高浜発電所審査資料	資料1	R0
提出年月日	2021年1月25日

高浜発電所原子炉施設保安規定に係る説明資料

(保安規定審査基準の要求事項に対する保安規定への記載方針)

関西電力株式会社

図30-1

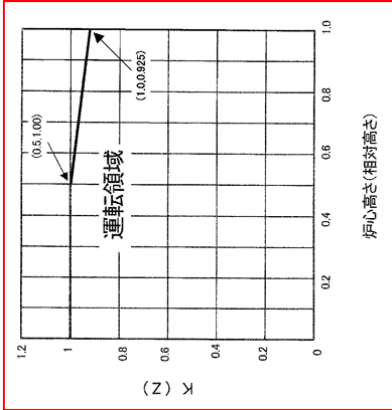
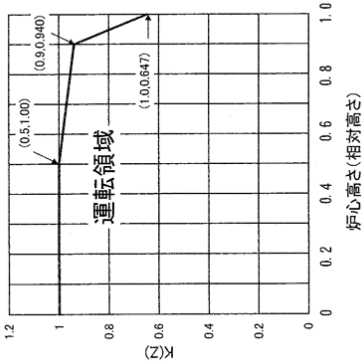
関連する実用炉規則	保安規定審査基準	原子炉施設保安規定 記載すべき内容	記載の考え方	該当規定文書	社内規定文書 記載内容の概要																						
	<p>保安規定審査基準</p>	<p>D. 2 本以上の制御棒が不整合である場合</p> <table border="1" data-bbox="177 936 451 1379"> <tr> <td>D.1.1 当直課長は、所要の停止余裕を満足していることを確認する。または</td> <td>1 時間</td> </tr> <tr> <td>D.1.2 当直課長は、所要の停止余裕を満足するよう濃縮操作を開始する。および</td> <td>1 時間</td> </tr> <tr> <td>D.2 当直課長は、モード3にする。</td> <td>1 2 時間</td> </tr> </table> <p>(熱流束水路係数 (F_q(Z)))</p> <p>第 30 条 モード1において、F_q(Z)は、表30-1で定める事項を運転上の制限とする。</p> <p>2. F_q(Z)が前項で定める運転上の制限を満足していないことを確認するため、次号を実施する。</p> <p>(1) 原子燃料課長は、燃料取替後、原子炉熱出力が75%を超える前までに1回、炉内出力分布測定を行い、F_q(Z)を確認し、その結果を当直課長に通知する。その後、原子燃料課長は、モード1において、1ヶ月に1回、炉内出力分布測定を行い、F_q(Z)を確認する。</p> <p>3. 原子燃料課長は、F_q(Z)が第1項で定める運転上の制限を満足していないと判断した場合、表30-1の措置を講じるとともに、当直課長および計装保修理課長に通知する。通知を受けた当直課長および計装保修理課長は、同表の措置を講じる。</p> <p>表30-1</p> <p>1. 1号炉および2号炉</p> <table border="1" data-bbox="970 936 1098 1379"> <thead> <tr> <th>項目</th> <th>運転上の制限</th> </tr> </thead> <tbody> <tr> <td rowspan="3">F_q(Z)</td> <td>原子炉熱出力が50%を超える場合、$2.25/P^{*1} \times K(Z)^{*2}$ 以下であること</td> </tr> <tr> <td>原子炉熱出力が50%以下の場合、$4.50 \times K(Z)$ 以下であること</td> </tr> <tr> <td>2. 3号炉および4号炉</td> </tr> </tbody> </table> <p>2. 3号炉および4号炉</p> <table border="1" data-bbox="1129 936 1257 1379"> <thead> <tr> <th>項目</th> <th>運転上の制限</th> </tr> </thead> <tbody> <tr> <td rowspan="3">F_q(Z)</td> <td>原子炉熱出力が50%を超える場合、$2.32/P \times K(Z)$ 以下であること</td> </tr> <tr> <td>原子炉熱出力が50%以下の場合、$4.64 \times K(Z)$ 以下であること</td> </tr> <tr> <td>※1：Pは、原子炉熱出力の定格に対する割合（以下、本条において同じ）。</td> </tr> <tr> <td>※2：K(Z)は、図30-1に示す炉心高さZに依存するF_q制限係数（以下、本条において同じ）。</td> </tr> </tbody> </table> <p>表30-2</p> <table border="1" data-bbox="1417 936 1444 1379"> <tr> <td>条 件</td> <td>要求される措置</td> <td>完了時間</td> </tr> </table>	D.1.1 当直課長は、所要の停止余裕を満足していることを確認する。または	1 時間	D.1.2 当直課長は、所要の停止余裕を満足するよう濃縮操作を開始する。および	1 時間	D.2 当直課長は、モード3にする。	1 2 時間	項目	運転上の制限	F _q (Z)	原子炉熱出力が50%を超える場合、 $2.25/P^{*1} \times K(Z)^{*2}$ 以下であること	原子炉熱出力が50%以下の場合、 $4.50 \times K(Z)$ 以下であること	2. 3号炉および4号炉	項目	運転上の制限	F _q (Z)	原子炉熱出力が50%を超える場合、 $2.32/P \times K(Z)$ 以下であること	原子炉熱出力が50%以下の場合、 $4.64 \times K(Z)$ 以下であること	※1：Pは、原子炉熱出力の定格に対する割合（以下、本条において同じ）。	※2：K(Z)は、図30-1に示す炉心高さZに依存するF _q 制限係数（以下、本条において同じ）。	条 件	要求される措置	完了時間	<ul style="list-style-type: none"> 高浜1,2号炉への高燃焼度熱流束水路係数 (F_q(Z)) を見直す。 別紙「保安規定審査基準の要求事項に対する保安規定への記載内容」の補足説明資料-9 参照 	<ul style="list-style-type: none"> 運転管理通達 原子燃料管理通達 	<ul style="list-style-type: none"> 高浜1,2号炉への高燃焼度燃料の導入に伴い熱流束水路係数 (F_q(Z)) を見直す。

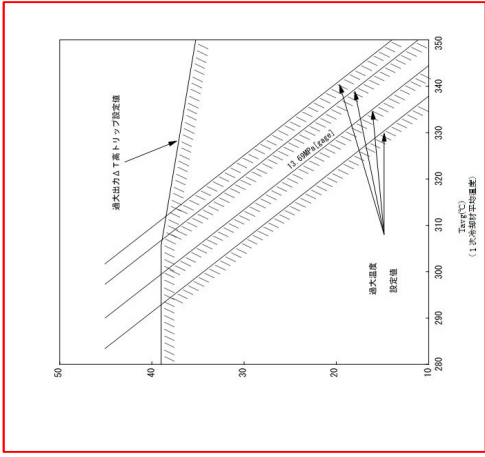
関連する実用炉規則	保安規定審査基準	原子炉施設保安規定 記載すべき内容	記載の考え方	該当規定文書	社内規定文書 記載内容の概要
		 <p>2. 3号炉および4号炉</p> 	<p>高浜1,2号炉への高燃焼度燃料の導入に伴い核的エンタルピ上昇熱水路係数 ($F^{N_{AH}}$) を見直す。</p> <p>別紙「保安規定審査基準の要求事項に対する保安規定への記載内容」の補足説明資料-9 参照</p>	<ul style="list-style-type: none"> 運転管理通達 原子燃料管理通達 	<ul style="list-style-type: none"> 高浜1,2号炉への高燃焼度燃料の導入に伴い核的エンタルピ上昇熱水路係数 ($F^{N_{AH}}$) を見直す。
